改善箇所説明図

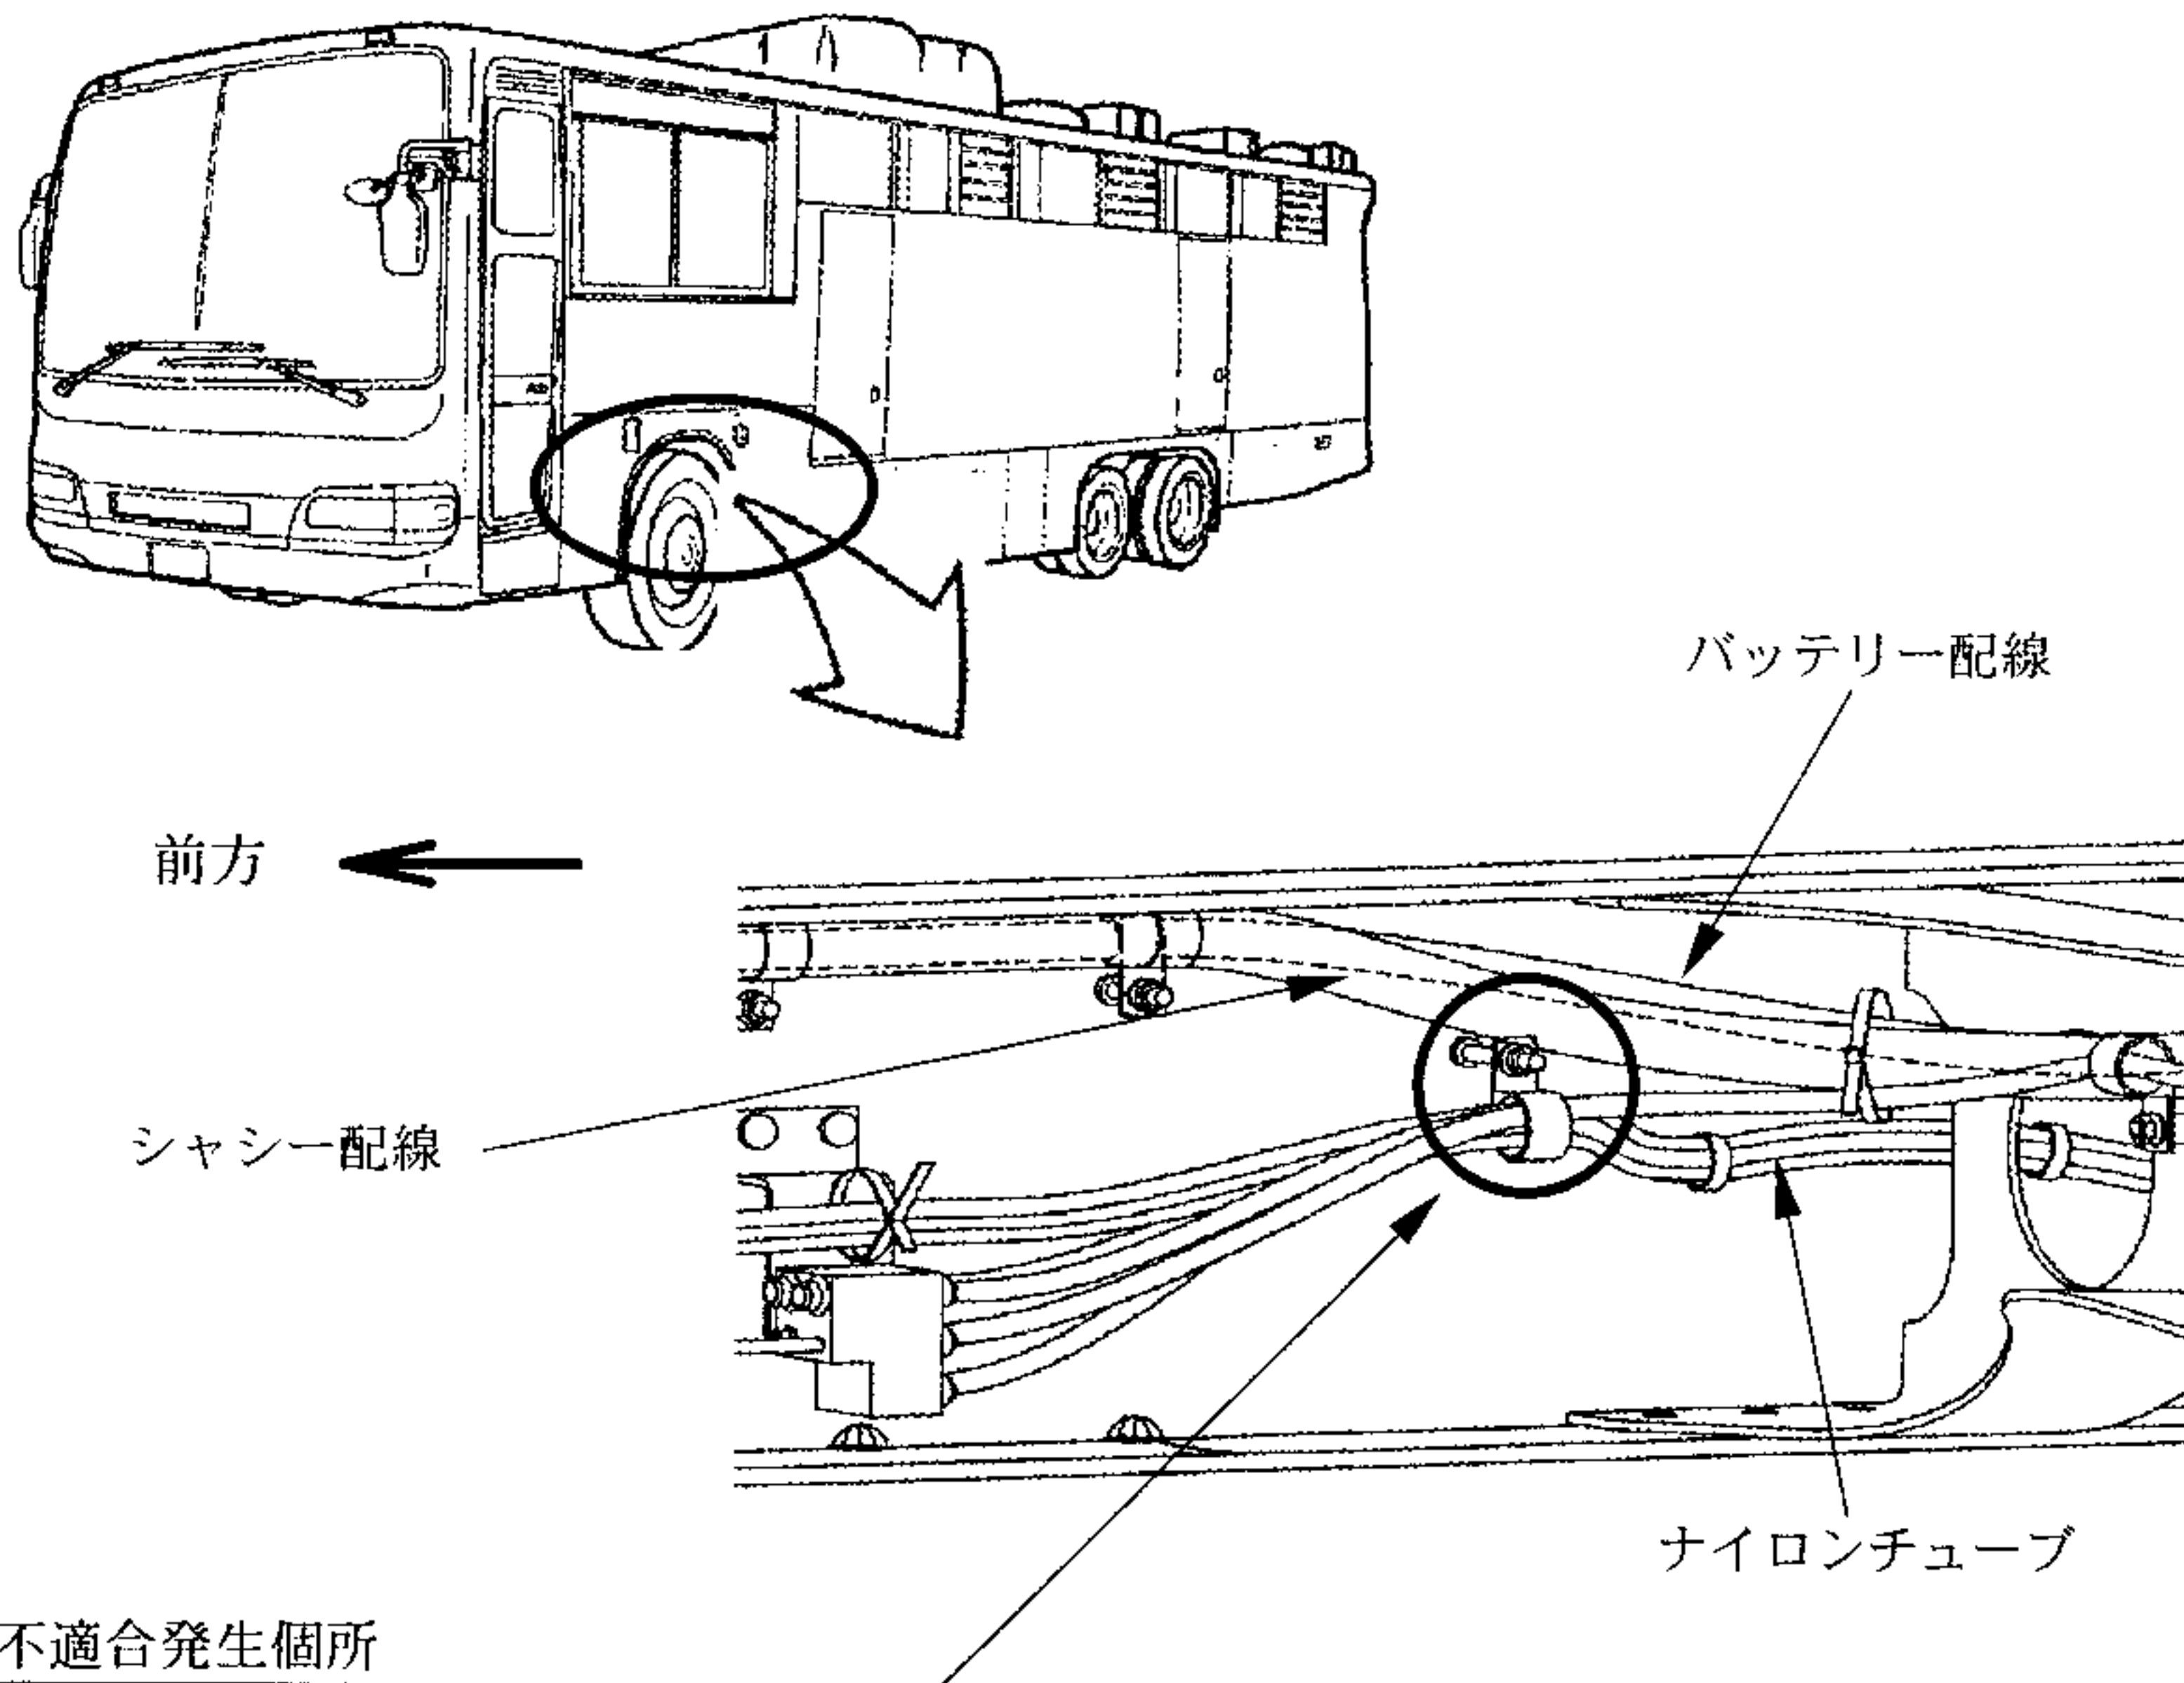
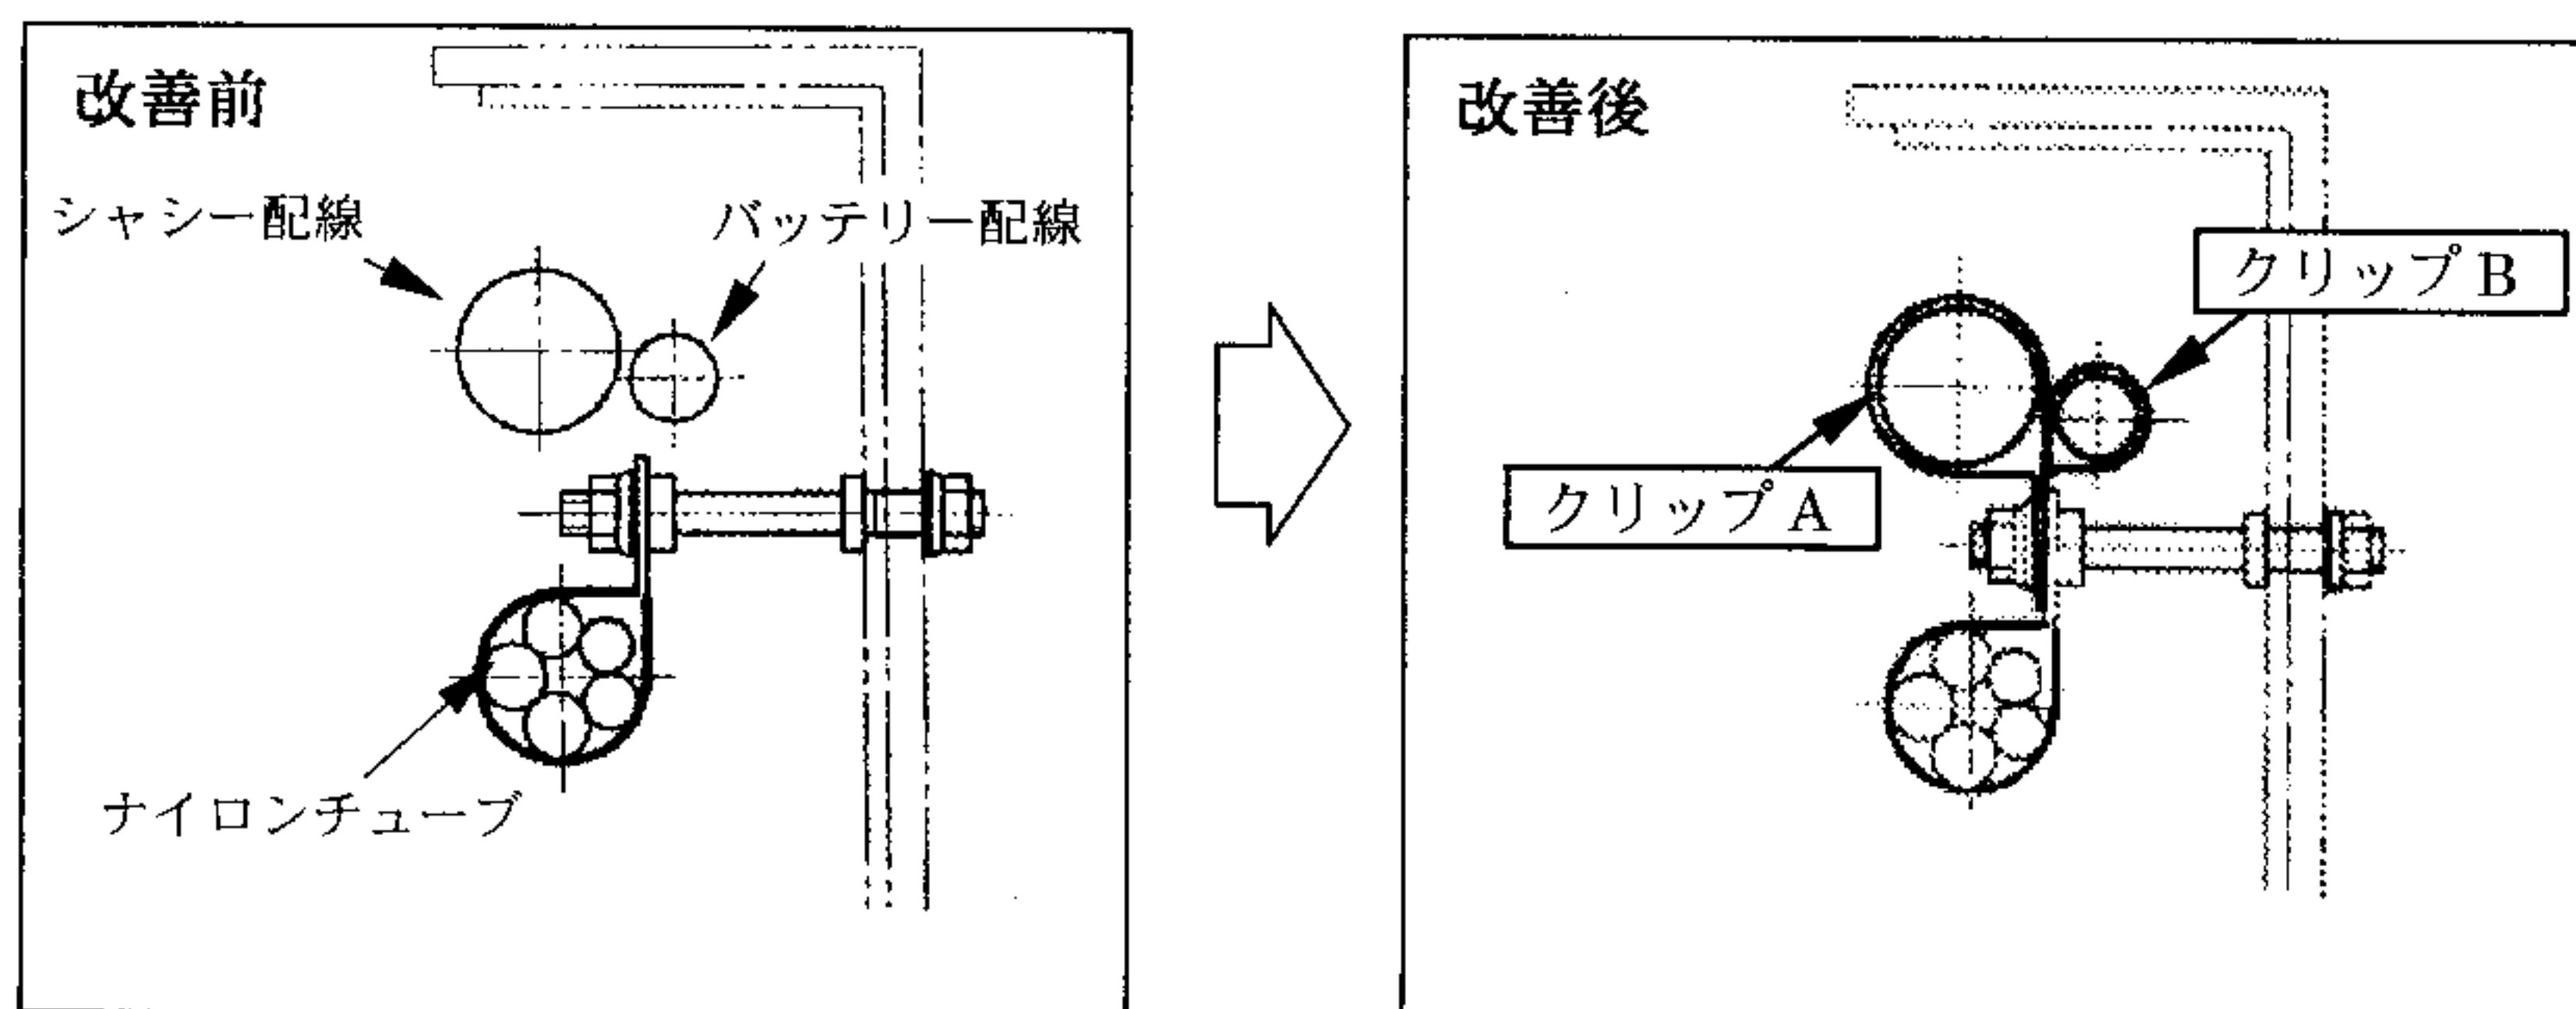
電気装置において、右サイドフレーム内のバッテリー配線の取り回しが不適切なため、走行時の振動により当該配線がブレーキ制御用ナイロンチューブを固定しているクリップと干渉することがあり、そのままの状態で使用を続けると、当該配線の被覆が損傷・短絡して当該配線及びナイロンチューブが焼損し、最悪の場合、ナイロンチューブからエアーが漏れ、エアー漏れ警報が作動して制動不能となるとともにスプリングブレーキ安全装置が作動して走行不能となるおそれがある。

全車両、バッテリー配線と隣接するシャシー配線を、下図のようにそれぞれクリップで固定し、ナイロンチューブ固定用のクリップとの隙間を確保する。

注： 内は追加部品を示す
 識別：ネームプレートの右上ビス頭部に黄色ペイントを塗布する。
